LLAMADO  
PÚBLICO A OFERTAS  
Nº 04/2015

Fideicomiso de Infraestructura Educativa Pública  
Administración Nacional de Educación Pública

## COMUNICADO Nº 03

13/03/2015

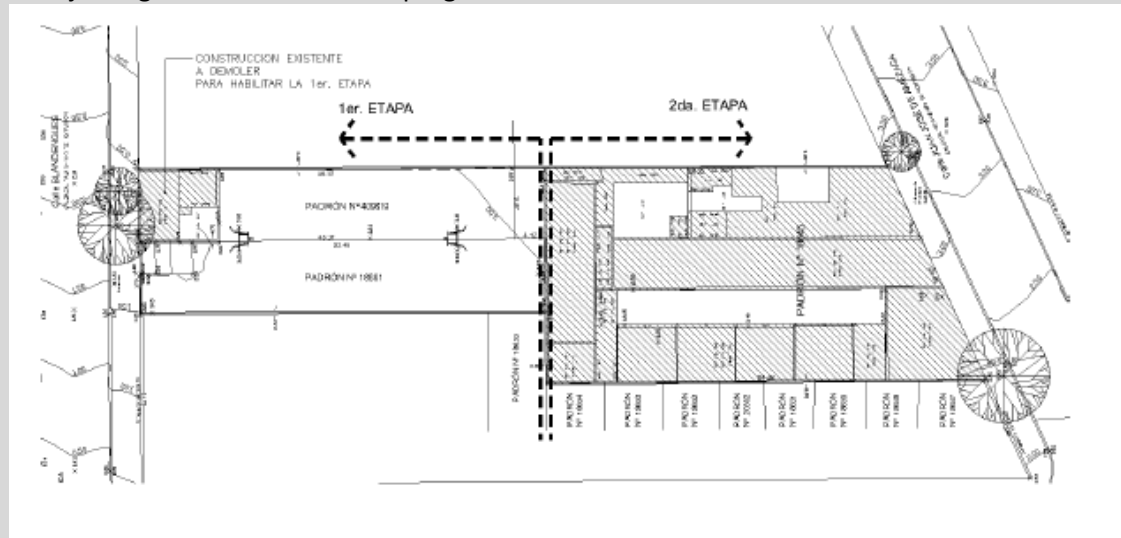
En la memoria indica que en la etapa “Se procederá a la demolición total de la construcción existente al interior del predio y con frente a Calle Blandengues.” Solicitamos delimitar la zona a demoler.

En la M.C.P., en el ítem 1. ALCANCE DE LOS TRABAJOS, se definen 2 ETAPAS de ejecución.

Así mismo, se adjuntó gráfico con las etapas graficadas.

Se adjunta gráfico aclaración a la pregunta:
